PRÉFET DES LANDES

Objet : Augmentation des capacités de traitement

BIOGASCONHA

**Rapport de l'inspection des installations classées
au
Conseil départemental de l'environnement et des
risques sanitaires et technologiques**

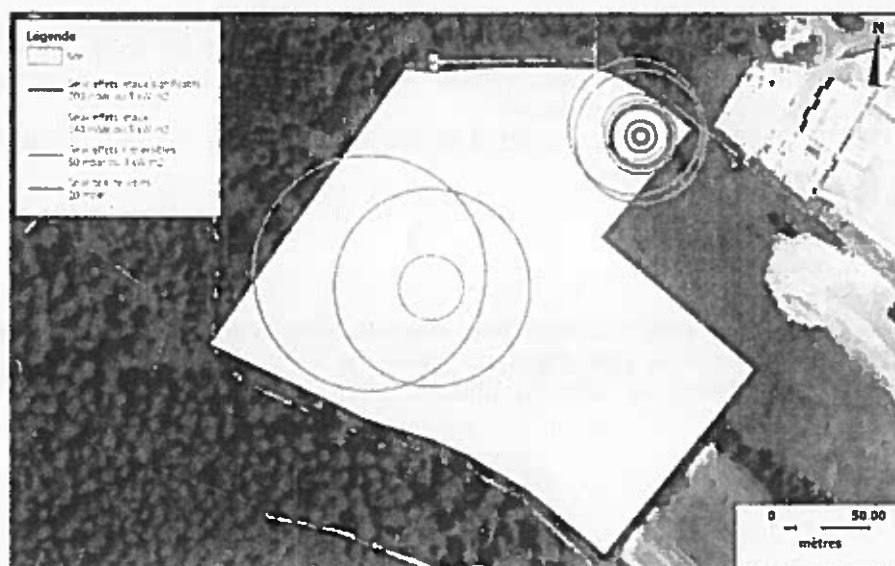
Afin d'optimiser la dégradation des déchets entrants, l'exploitant a prévu la mise en place d'un nouveau digesteur et d'un nouveau post-digesteur, dont les caractéristiques seront identiques à celles des équipements déjà prévus au sein du dossier. Leur implantation au sein de l'établissement sera la suivante :

Initialement, celles-ci s'établissaient comme suit :

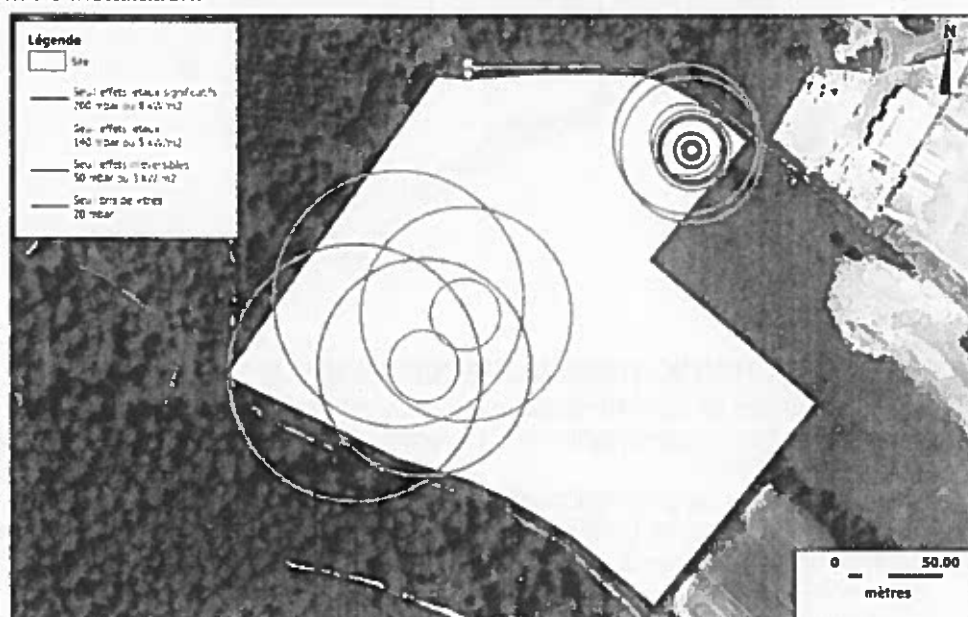
La seule modification concerne les distances d'effet des phénomènes dangereux générés par l'établissement.

Le rajout des 2 équipements entraîne l'existence d'une zone d'effet au sud du site, et l'augmentation de la zone existante à l'est, liées au scénario d'explosion du digesteur et du post-digesteur. Toutefois, tout comme le projet initial, seule la zone de 20 mbar se situe à l'extérieur des limites de l'établissement, sans atteindre d'autre installation.

L'arrêté préfectoral du 20 mars 2017 nécessite d'être modifié pour intégrer ces nouveaux équipements, au niveau des articles 1.2.5, 5.2.2.6 et 9.1.6.1 et de l'annexe I. Un projet d'arrêté préfectoral complémentaire est joint en annexe du présent rapport, à cet effet.
